Utvalgssak

Saksnr.	Utvalg	Møtedato
037/22	Planutvalget	16.06.2022

Reguleringsplan for Langestøllie - utlegging til 1. gangs høring og offentlig ettersyn

Utsnitt: h4 i arealdelen og UKL (brun skravur) og «bevaring kulturmiljø» (svart skravur)

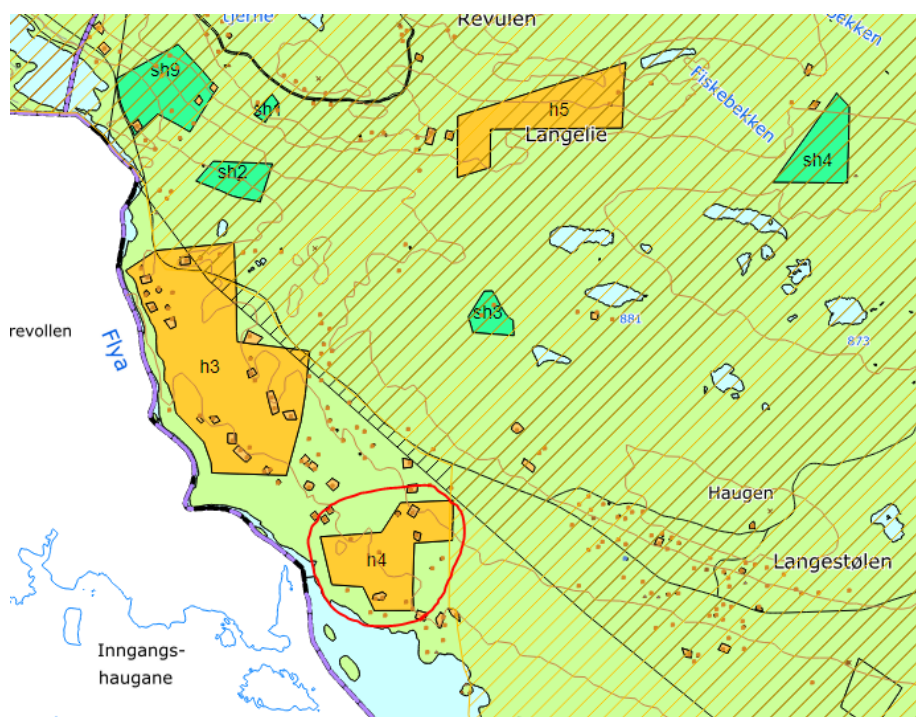
Planomtala er oversikteleg, og gjer godt greie for dei forhold som skal vurderast. Det blir påpeikt at området ikkje er del av utvalde kulturlandskap Stølsvidda (UKL), då grensa for dette går frå sjølve Langestølen og nordover. Dette ser ein av kartet under, der h4 er ringa rundt med rautt. Brun skråskravur er grensa for UKL, og svart skråskravur er areal som i arealdelen er lagt ut under omsynssone «Bevaring Kulturmiljø».
